Zakład Wodociągów i Kanalizacji Spółka z o.o. w Wałczu

WTP/05/08/23

W odpowiedzi na wniosek znak: W/007/UMWOS/23 z dnia 04.08.2023r. (data wpływu: 11.08.2023) Zakład Wodociągów i Kanalizacji Sp. z o.o. w Wałczu informuje, iż hydrant p.poż zlokalizowany na trasie projektowanego chodnika należy przeprojektować (przenieść po za pas projektowanego chodnika).

ZAŁĄCZNIK NR 1
do warunków technicznych przyłączenia
WTP 05/08/2023
z dnia 24.08.2023r.

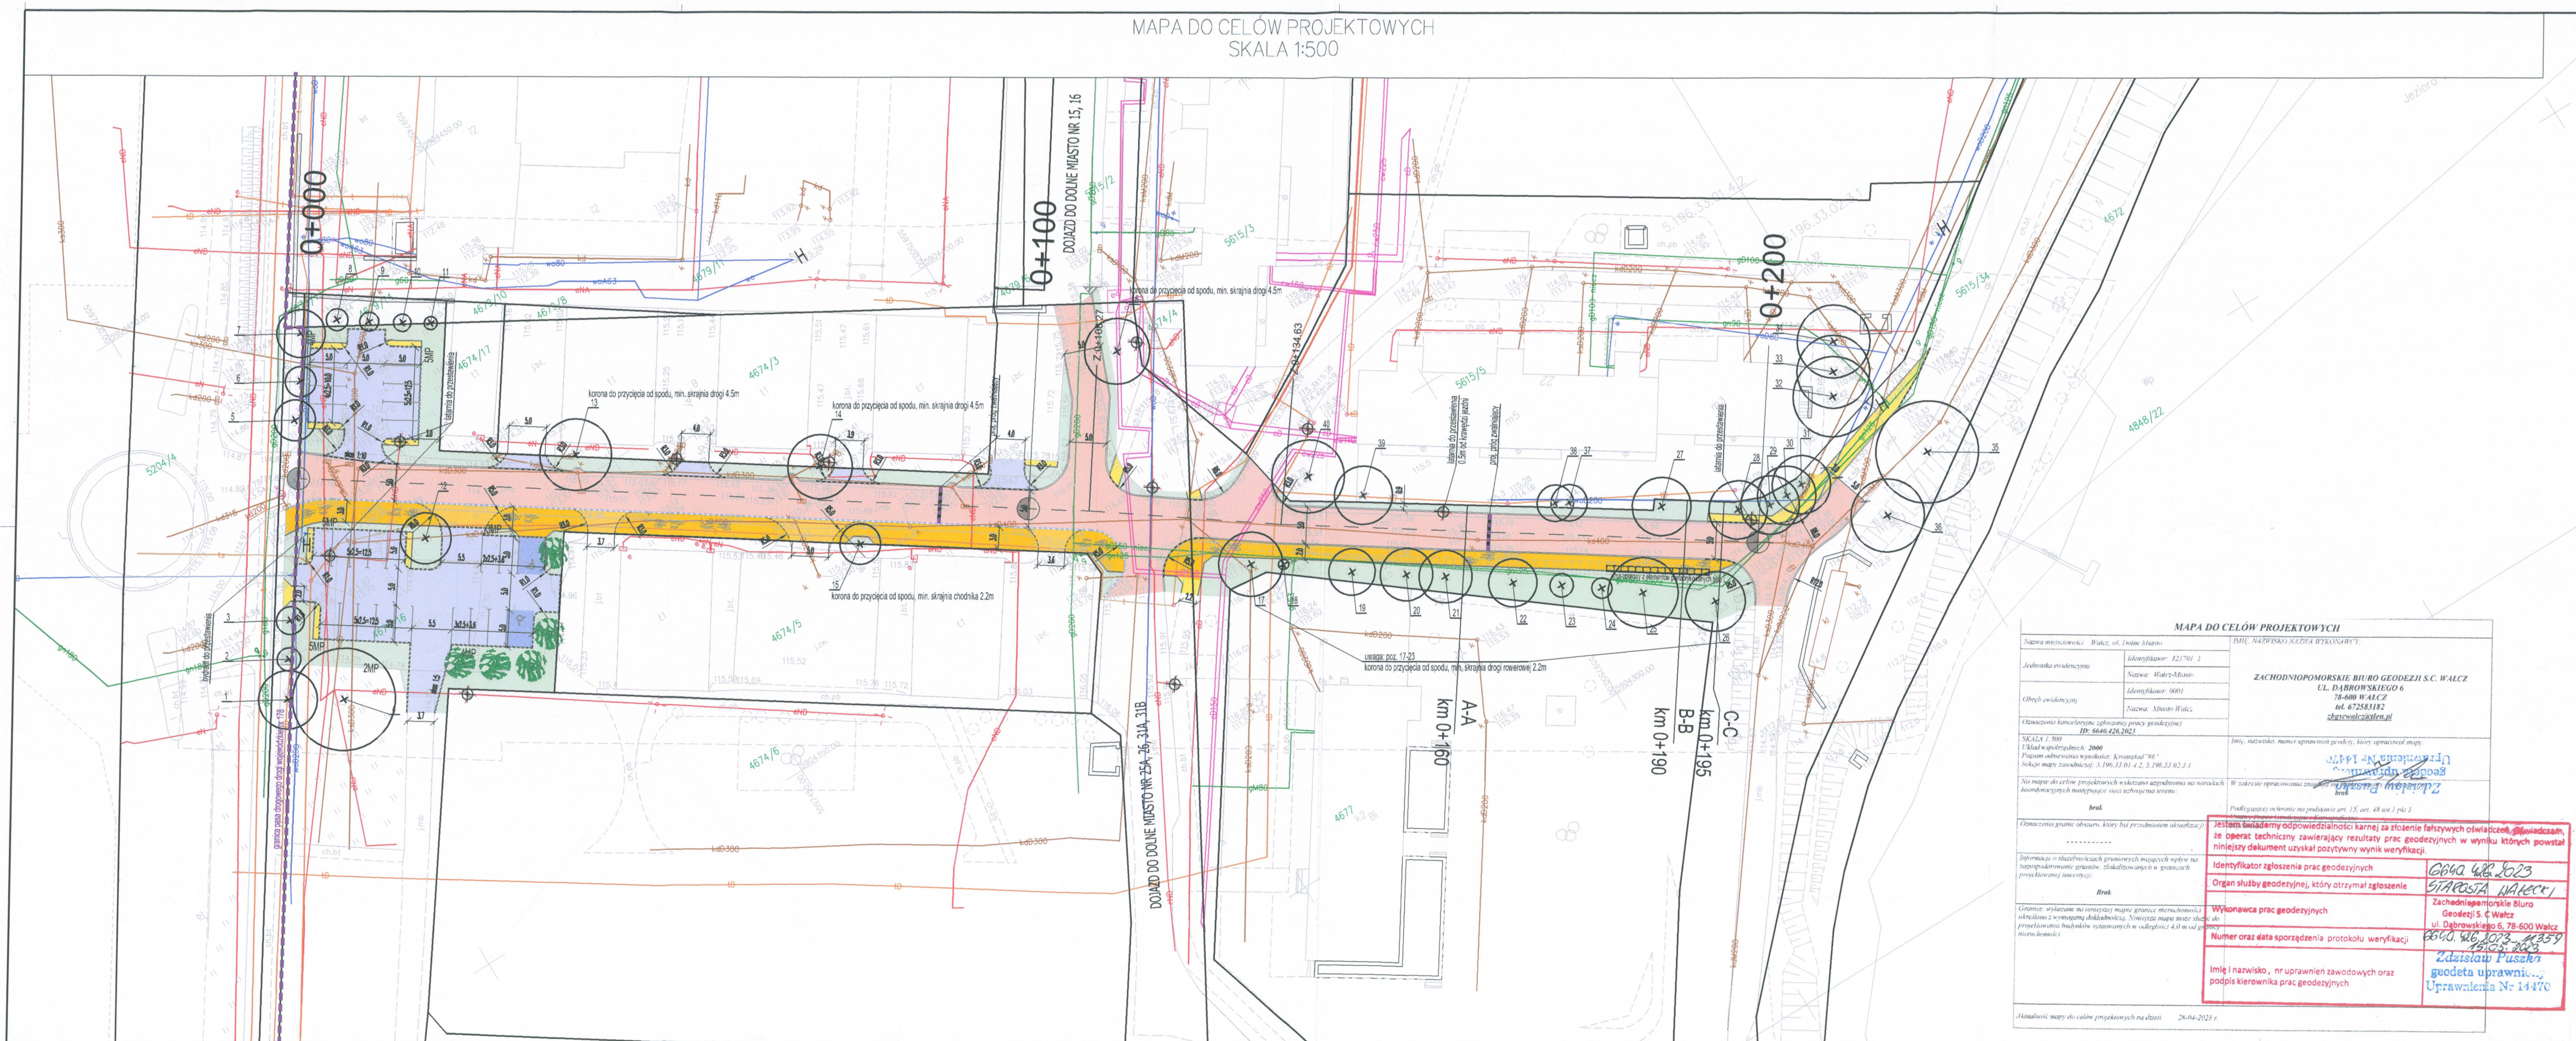
Wszystkie napotkane skrzynki armatury wodociągowej znajdujące się w rejonie przebudowy drogi wewnętrznej na os. Dolne Miasto, należy wyregulować do rzędnej niwelety projektowanej nawierzchni.

Istniejące włazy kanalizacji sanitarnej, deszczowej oraz istniejące wpusty uliczne znajdujące się w rejonie przebudowy drogi wewnętrznej na os. Dolne Miasto należy wyregulować do rzędnej niwelety projektowanej nawierzchni przy użyciu prefabrykowanych elementów betonowych.
